Nazwa zamówienia: Budowa kotłowni miejskiej w Brześciu Kujawskim.

Numer referencyjny: BI.II.271.24.2025.NŻ

WYJAŚNIENIA TREŚCI SWZ

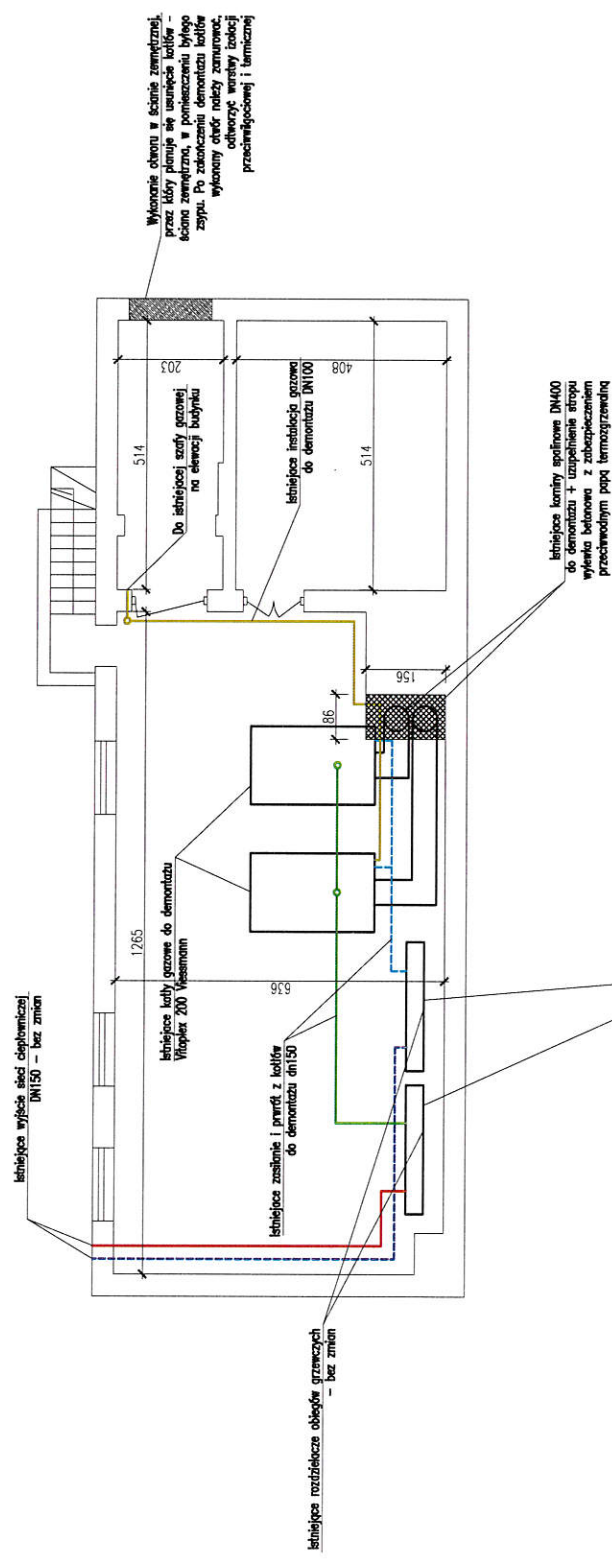
Prosimy o udostępnienie rysunków dotyczących demontaży (kotłów, kominów, rurociągów DN65, armatury), wywozy gruzu i złomu, rozbiórek jakie należy wykonać w budynku kotłowni przy ul. Królewieckiej 9, oraz szkoły podstawowej nr 1 i budynków mieszkalnych – wielorodzinnych (Osiedle Nowe 23) – zapis z opisu technicznego. Niniejsze prace są ujęte w przedmiarze robót, ale są opisane jako jeden komplet.

Zamawiający informuje, że do niniejszego pisma dołącza rzut istniejącego pomieszczenia kotłowni gazowej z zaznaczonymi pracami demontażowymi (Załącznik nr 1).
